Mission régionale d'autorité environnementale

**Avis de la mission régionale  
d'autorité environnementale  
Hauts-de-France  
sur le projet de parc éolien  
de la société « Parc éolien de la vallée du Pan »  
sur la commune de Marcy-sous-Marle (02)  
étude d'impact du 8 avril 2021**

n°MRAe 2022-6614

*Localisation du projet entouré en violet et des parcs proches (source : base de données de la DREAL)*

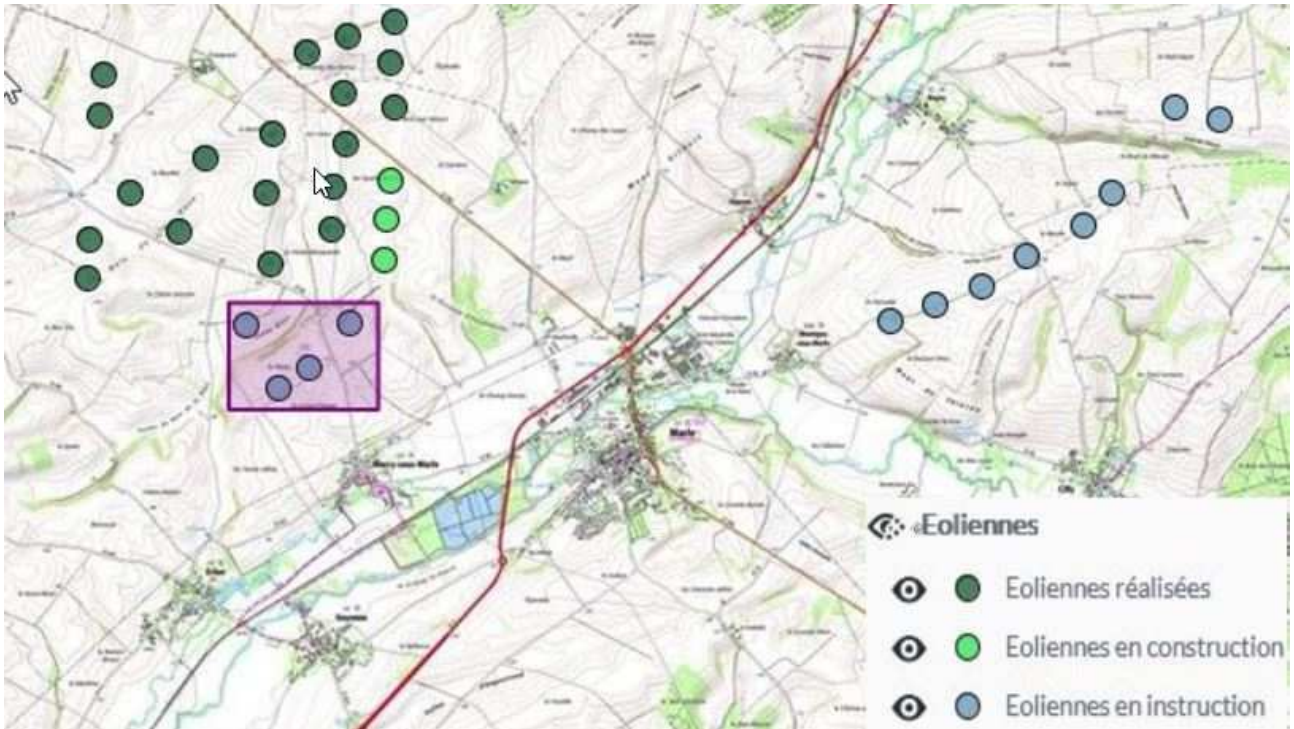
Le dossier ne présente pas les caractéristiques détaillées de ces différents parcs (implantation, caractéristiques des éoliennes, raccordements au réseau, etc.) avec une carte les rassemblant. De nombreuses cartes ne reportent pas tous les parcs déjà construits alors que l'analyse de l'impact environnemental du projet doit se faire à l'échelle de l'ensemble de ces parcs.

*L'autorité environnementale recommande de présenter de manière détaillée l'ensemble des cinq parcs construits, autorisés et en instruction se trouvant à proximité immédiate et de les prendre en compte dans l'ensemble de l'évaluation environnementale.*

Carte d'implantation des parcs éoliens autour du projet (étude d'impact page 114)

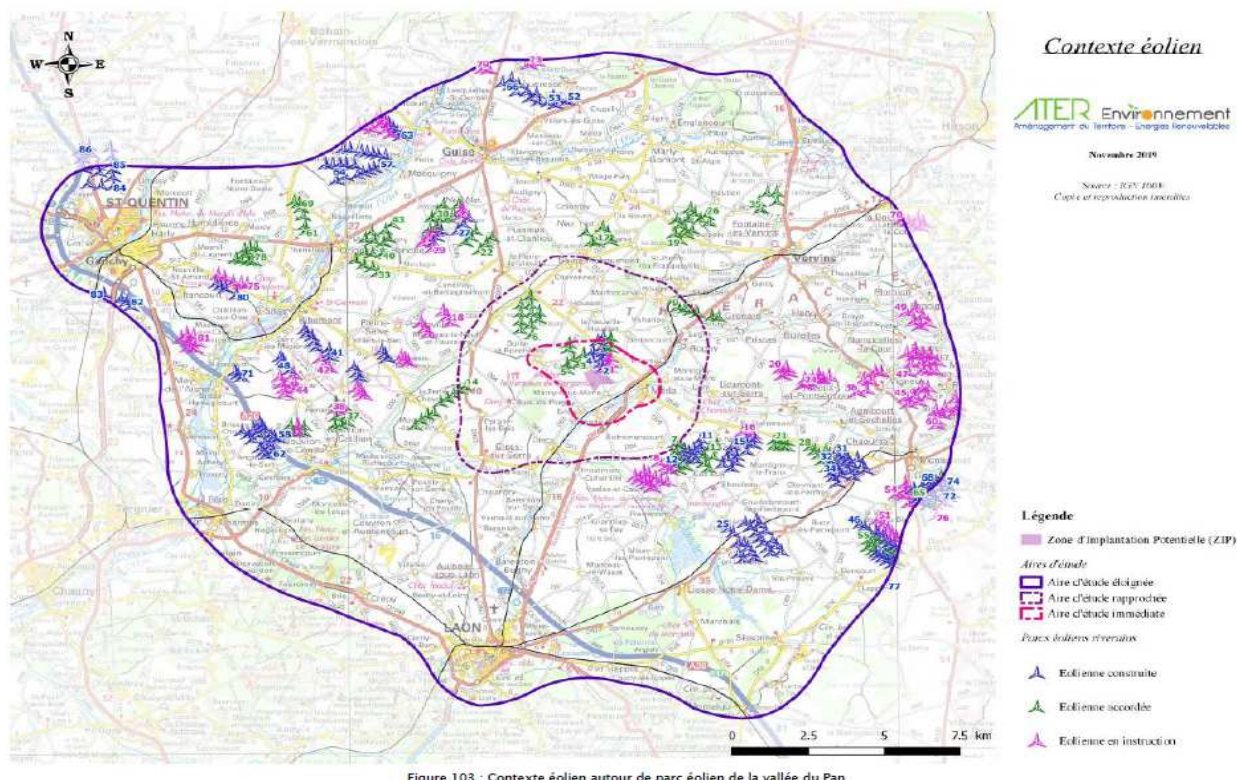
Cependant la carte du contexte éolien (page 114 de l'étude d'impact et page 34 de l'expertise paysagère en annexe 3) date de 2019 et doit être actualisée.

*L'autorité environnementale recommande d'actualiser la carte du contexte éolien.*
